Ref.: Contrato S.G. Ministro N° 246/2021. Llamado MOPC Nº 110/2020 Licitación Pública Internacional para la Contratación de los Servicios de Consultoría para la Fiscalización de las Obras de Construcción del acceso al segundo Puente Internacional sobre el Rio Paraná – Presidente Franco / Foz de Iguazú. ID: 388.868.

Objeto: Propuestas y Sugerencias referentes a Accesos al 2° Puente y a la ANNP.
(Zona urbana)

1) Acceso Rotonda Avda. Bernardino Caballero – Área de la ANNP.

ORDEN DE EJECUCIÓN N° 3

Figura 2: resultado de cálculo de la alcantarilla en la 2+680.

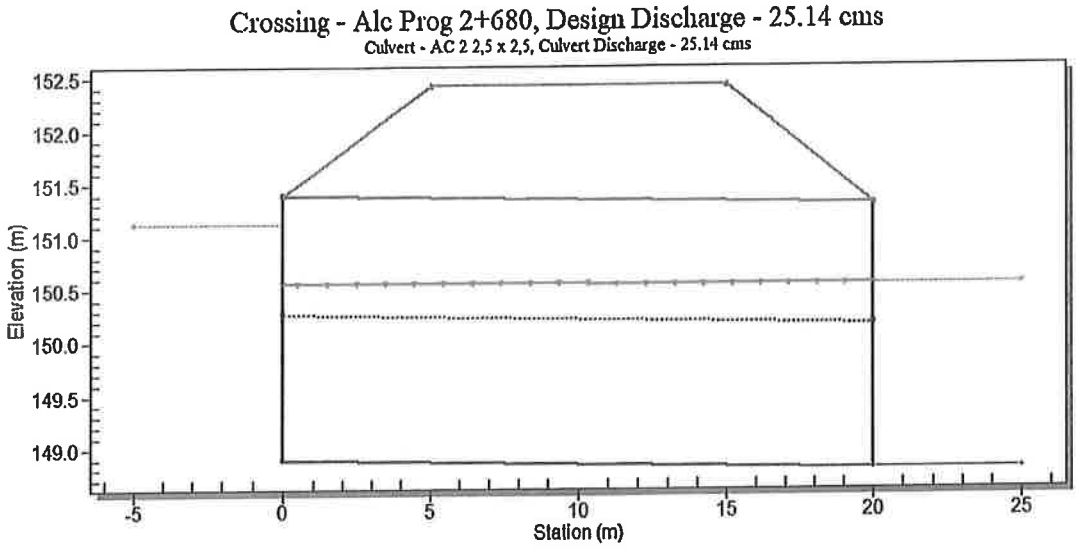
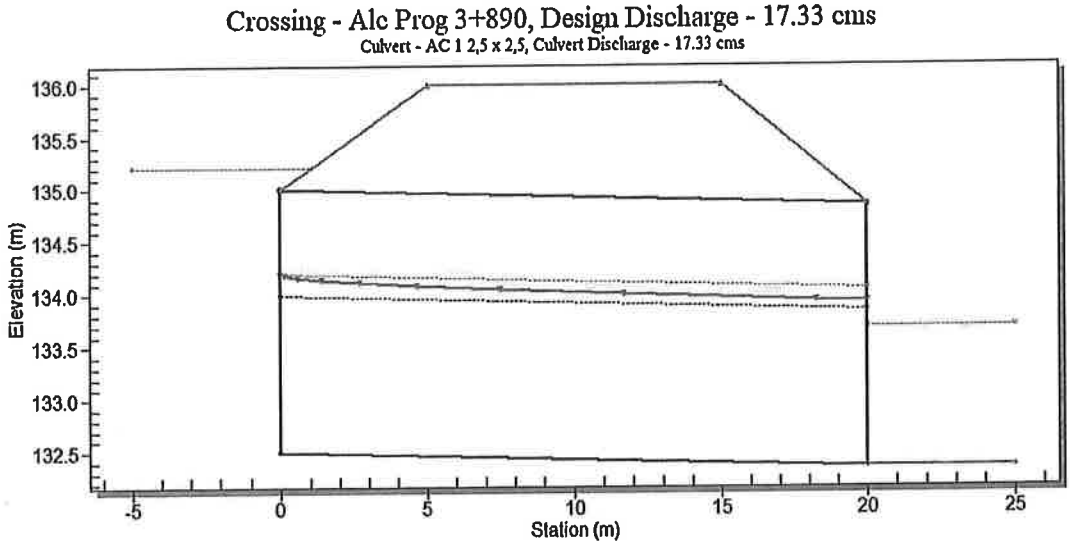
Referente a la sustitución del Puente de 60 m. por una alcantarilla de 2 x 2,50 m. nuestro Especialista Hidrólogo, Ing. Cristian Escobar escribió lo siguiente:

La justificación de la dimensión de la alcantarilla celular doble de 2,50 x 2,50 (AC2 2,50 x 2,50) puede obtenerse a partir del informe de hidrología realizado durante la revisión de proyecto
La cuenca de aporte a la obra en cuestión se muestra en las figuras 1a y 1b; la misma se identifica como Cuenca 15. En las Tablas 3 y 4 del Informe de Hidrología se muestra el cálculo de caudal realizado; El caudal correspondiente a Tr 50 años es Q50 = 15,34 m3/s y el caudal correspondiente a Tr 100 años es Q100 = 17,47 m3/s.
En la Figura 2 del informe de Hidrología se muestra que la AC2 2,50 x 2,50 tiene una capacidad superior a 25 m3/s, el cual es mayor al caudal que podría generarse en el Acceso al ANNP.
Por lo tanto, se concluye que la AC2 2,50 x 2,50 propuesta para el Acceso a ANNP verifica el caudal de diseño.

En las figuras 2 y 3 se muestran el perfil longitudinal del nivel de aguas para el caudal de diseño Q50. Para ambas alcantarillas se tiene una situación de *Control de Entrada* (C.E.), es decir, con un nivel de

aguas superior en la entrada al que se tiene como canal en el interior de la alcantarilla. En la 2+680 se nivel de aguas máximas por debajo del borde superior de la alcantarilla, y en la 3+890 se tiene que la misma trabaja ahogada, pero con menos de 0,30 m de ahogamiento, por lo tanto verifica la norma recomendada en el MCP.

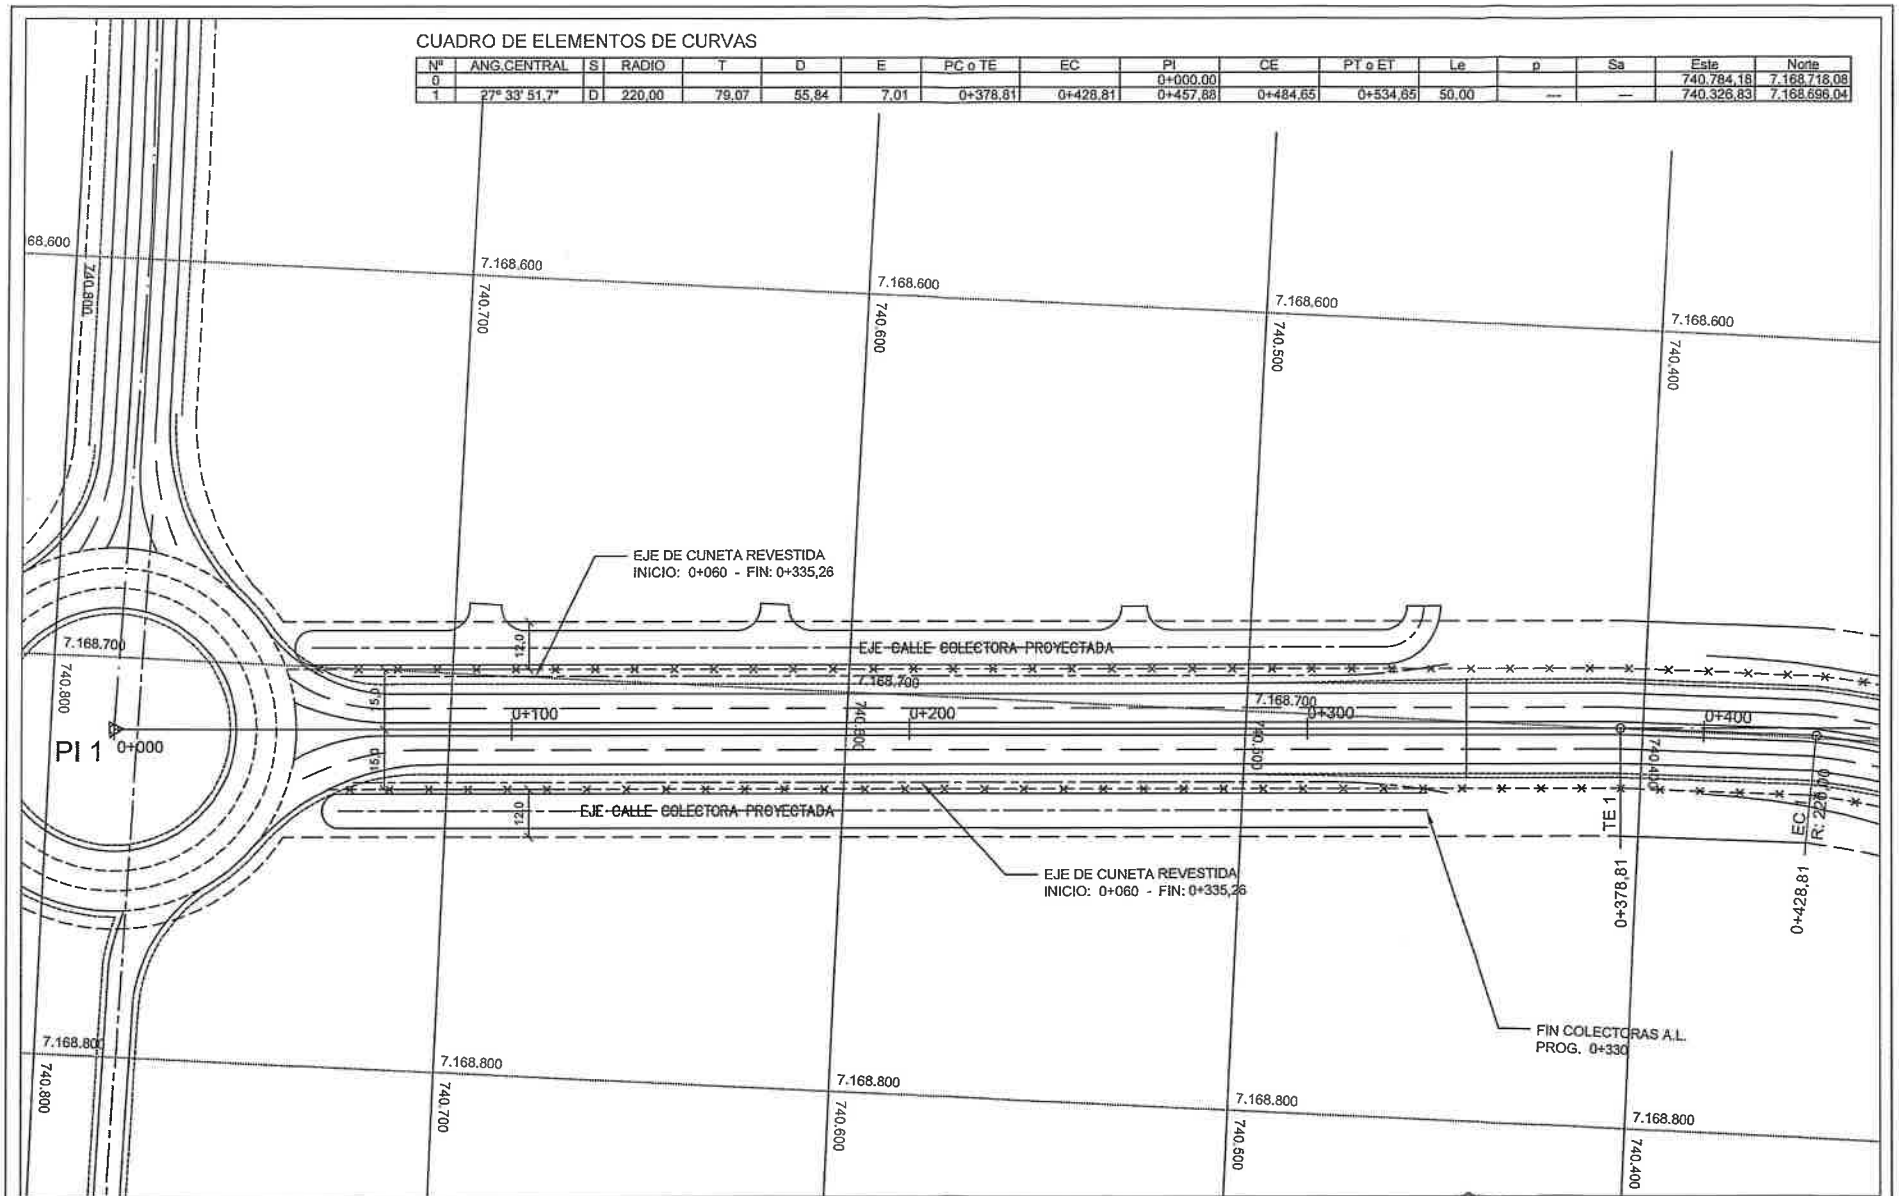
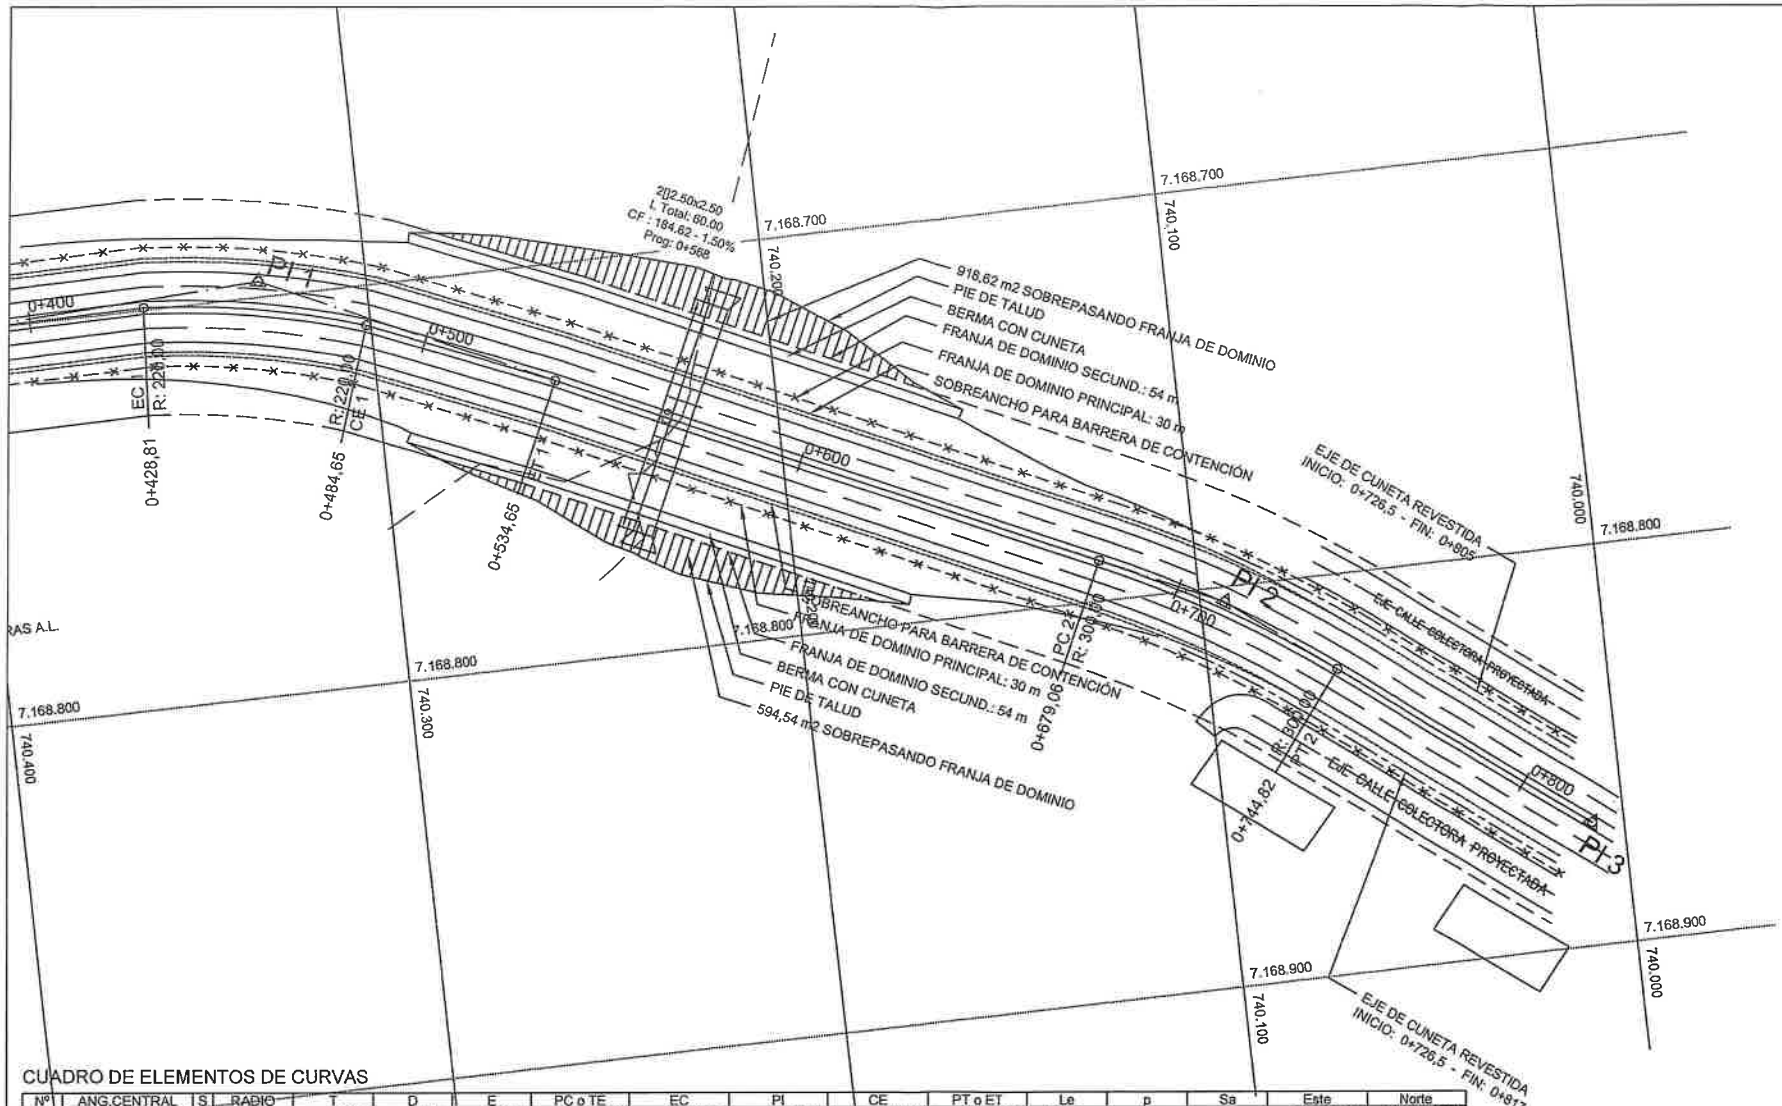
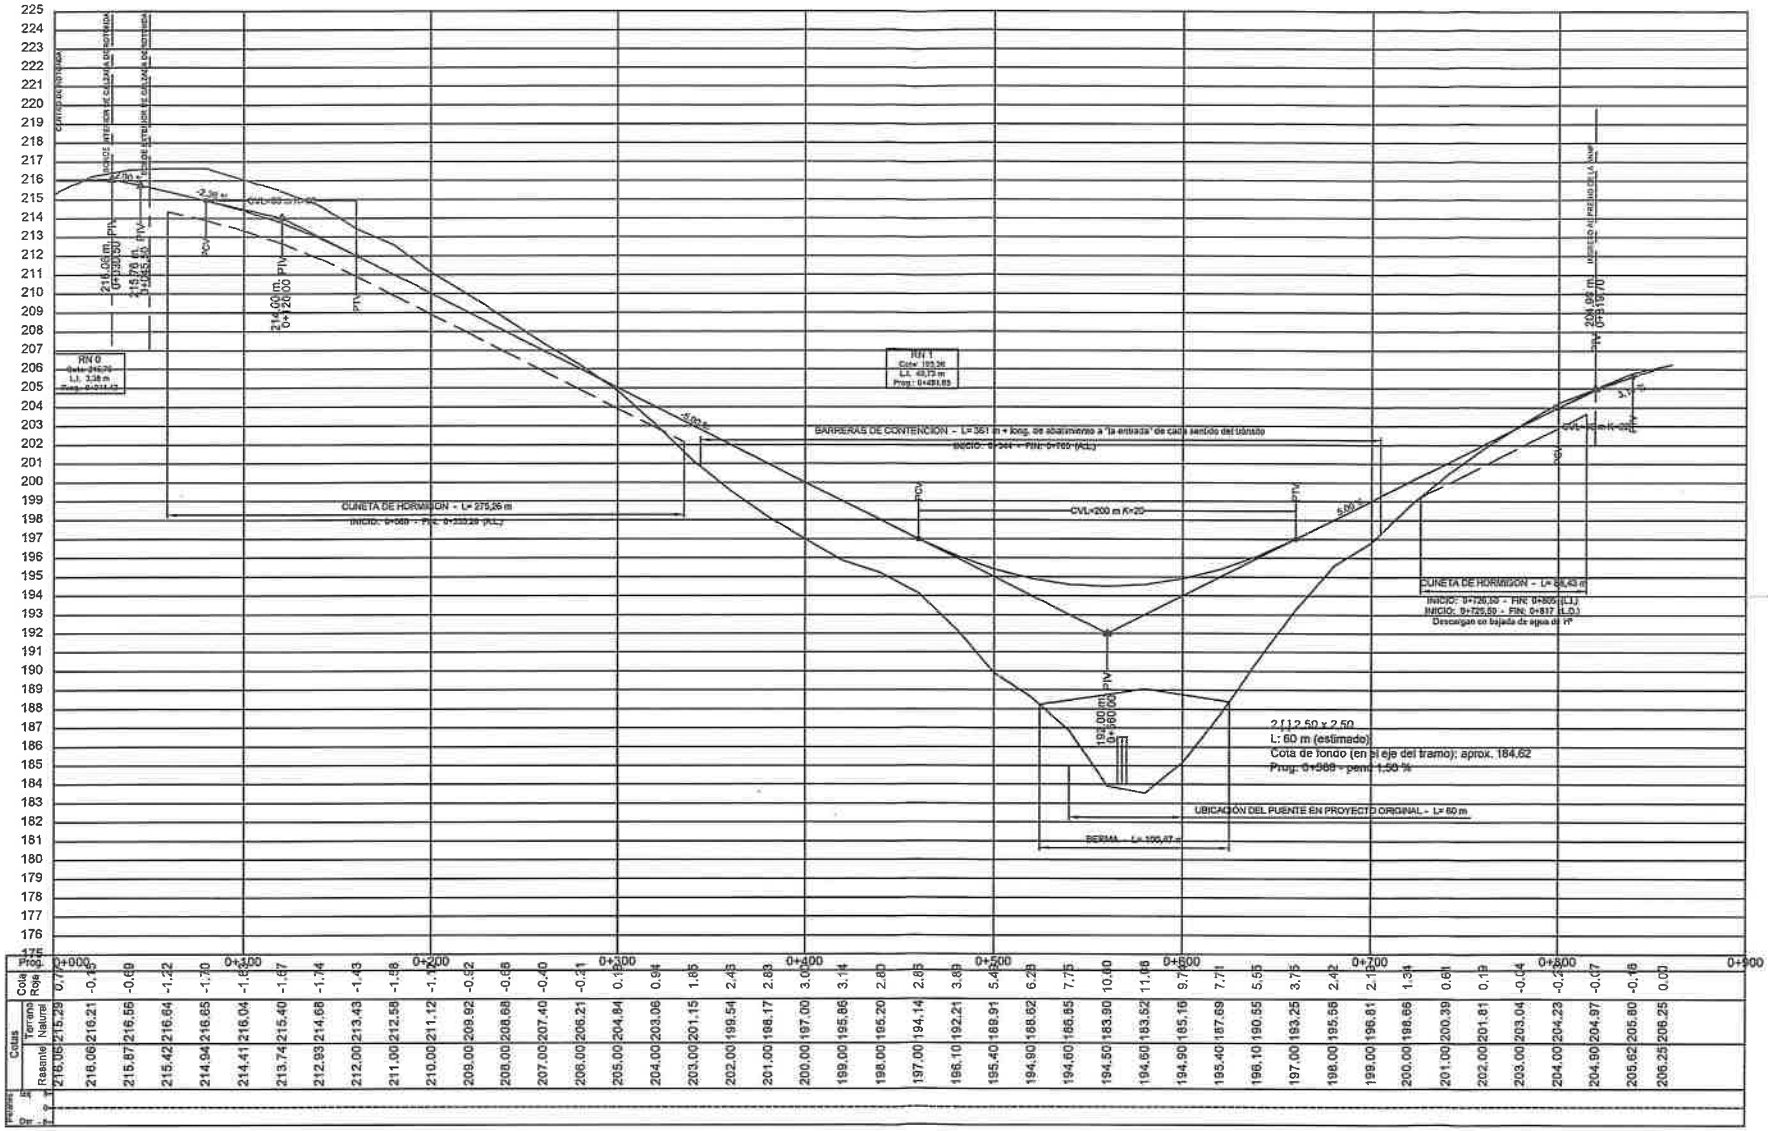
Visto esto, nuestro Especialista en Diseño Geométrico ha elaborado un perfil longitudinal y la sección transversal con el supuesto de construir un terraplén, comprobando que resulta un diseño que cumple con las Normas de diseño del Manual de Carreteras y podría ser aplicado sin inconvenientes.

En conclusión, se propone el cambio del viaducto de L= 60 m. por una alcantarilla celular de 2 x 2,50 m. y la construcción del Movimiento de Suelos correspondiente por 2 razones:

a. **Permite la ejecución inmediata y con menor plazo de ejecución.**
b. **Significa un ahorro considerable en los costos.**

Se hace constar que una vez aprobada esta propuesta se ajustaran las superficies de afectaciones a ser liberadas, dependiendo de la utilización de una pequeña berma en los taludes, con canal de desagüe, en los tramos de mayor altura del terraplén.

En base a las disposiciones contractuales que lo permiten y a la sugerencia manifestada por el Consorcio INCONPAR INGSER, se ordena a firma Constructora ACARAY S.A, para que proceda al cambio del viaducto de L=60 m por una alcantarilla celular doble de 2.5 m x 2.5 m y la construcción del movimiento de suelos correspondiente.
